**ESTUDO DE IMPACTE AMBIENTAL DO PARQUE
SOLAR ESCALABIS**

**PEDIDO DE ELEMENTOS ADICIONAIS
ESCALABIS SOLAR, S.A.**

JANEIRO 2020

CORTE TIPO

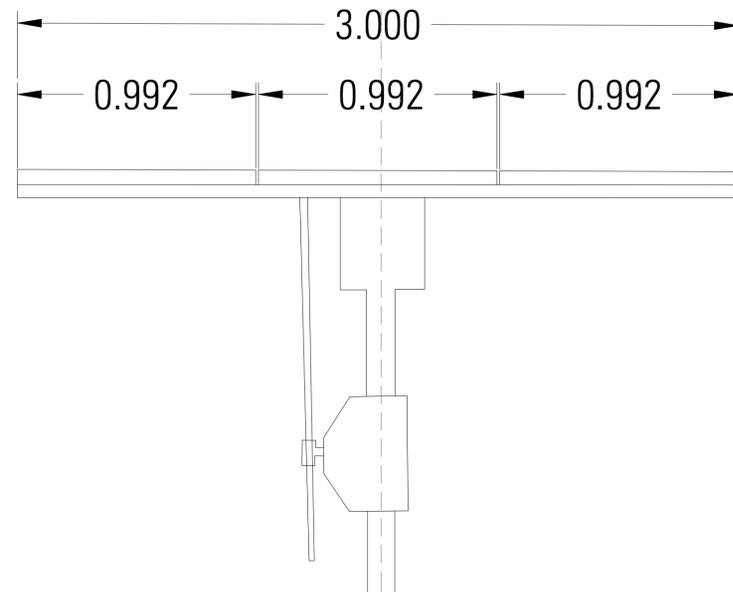
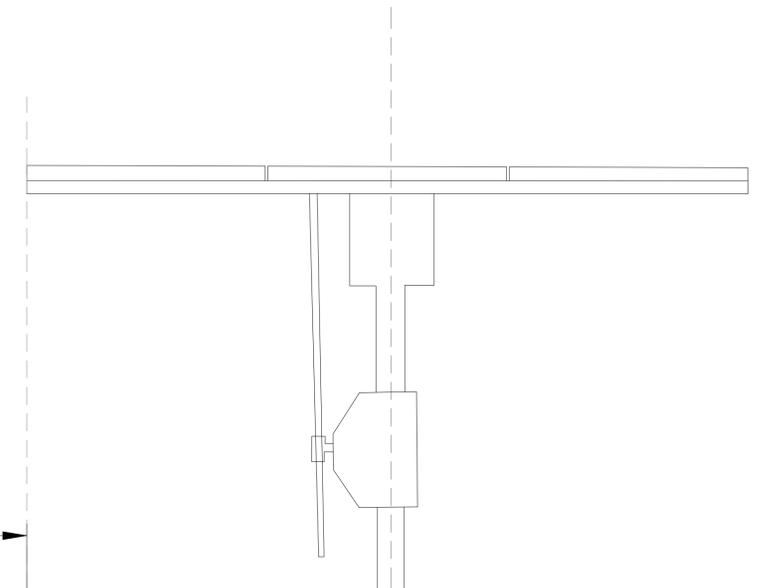
2.1. Esclarecer quanto às distâncias mínimas previstas entre os strings (filas de painéis solares), apresentando um corte-tipo (com cotas planimétricas) de implantação dos mesmos;
